■注册单位 Client	
三门峡市城乡一体化示范区教育文化局			
		■设计单位 Design	
三门峡市规划勘测设计院 SANYMENIA INSTITUTE OF CITY PLANNING AND SURVEYING			
■设计证书号：乙设241013433			
■业务范围：建筑工程 城市规划 市政工程 工程造价 岩土勘察 技术咨询			
■单位地址：三门峡市城山中路65号			
		■注意事项 Note	
■请勿比较价格量此招，一切尺寸标体内填字所意为准			
■使用此图时，招同时参照其它图纸，如发现存在矛盾之处，请立即通知设计总负责人			
■招标主要材料未标出需专用者者未改			
■此图版版权归本设计单位所有			
总图 Area Drawing 建筑 Architecture 结构 Structure		给排水 Plumbing 暖通 HVAC 电气 Electricity	
		■审查章 Examine Seal	
		■出图章 Drawing Seal	
		■注册师章 Registration Seal	
审定人 Approved by 工程负责人 Project Chief		莫春林 杨启勇 莫春林	
专业负责人 Sub Chief		邓增 邓增	
审核人 Examined by		邓增 邓增	
设计人 Designed by		兰天 辛玉阁	
		Project	
三门峡市城乡一体化示范区高新一中宿舍楼建设项目			
		■子项目名称 Sub-Project	
工程编号 Project No.		子项编号 Item No.	
		■项目类别 Drawing Type	
图纸名称 Drawing Title		节点详图二变更	
专业 Subject		图纸规格 A2	
设计阶段 Design Stage		版本号 1	
图纸编号 Drawing No.		施工图 Design Date	
		2024年02月

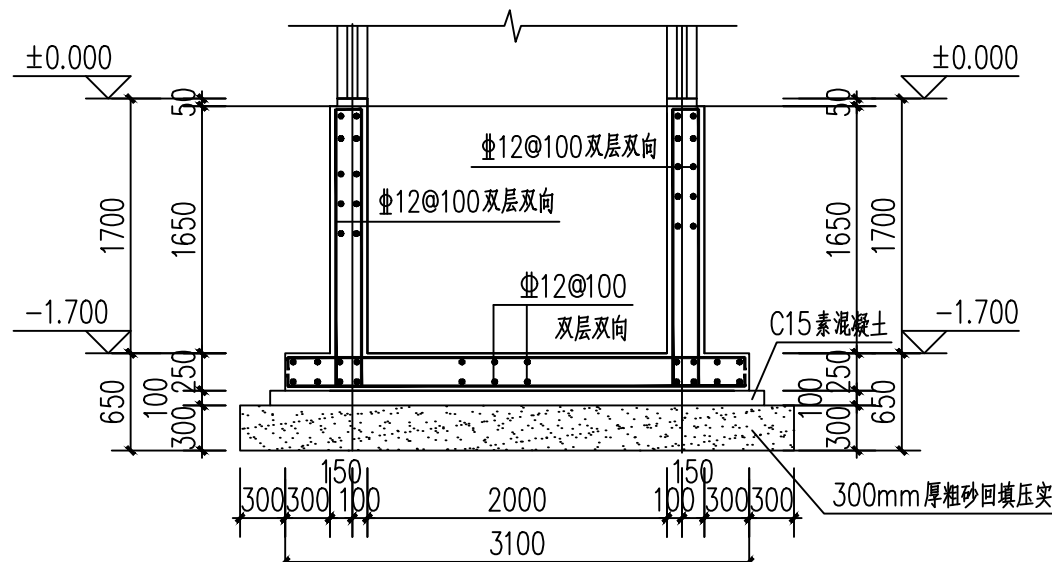
说明: 1、电梯基坑混凝土等级为C30, 采用抗渗混凝土, 抗渗等级不小于P8;
